工程名称：西安市第七十一中学高中扩容操场提升改造工程

西安市第七十一中学高中扩容操场提升改造工程答疑

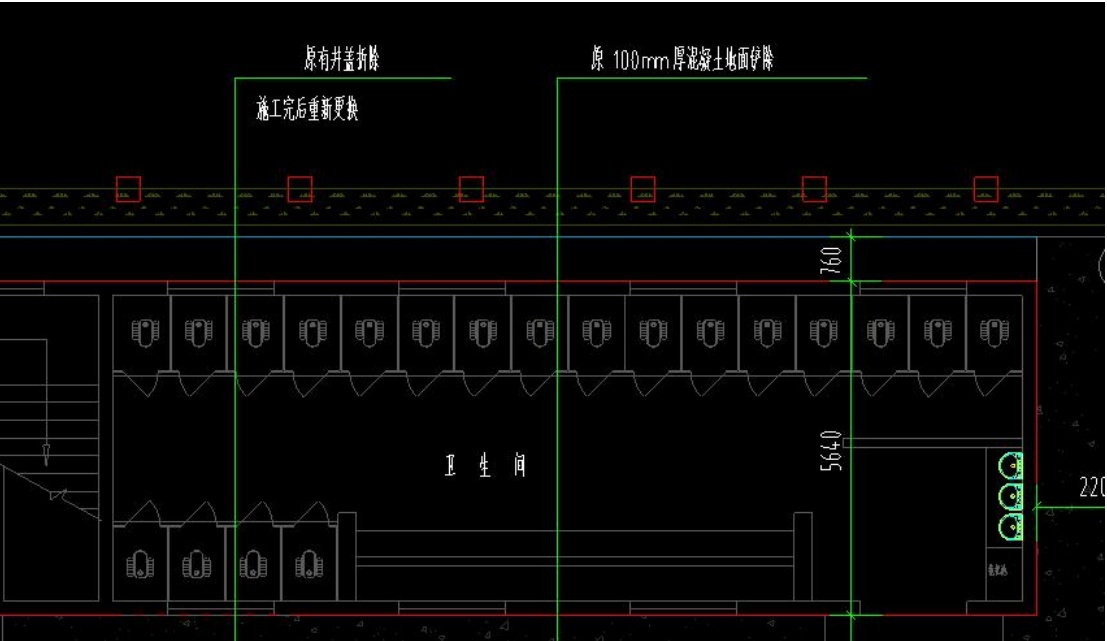
3. 如图，原混凝土地面拆除 100mm 厚，但此处新作地面 450mm 厚？请明确？

回复：拆除 100mm 厚混凝土面层及 300mm 厚原土层。
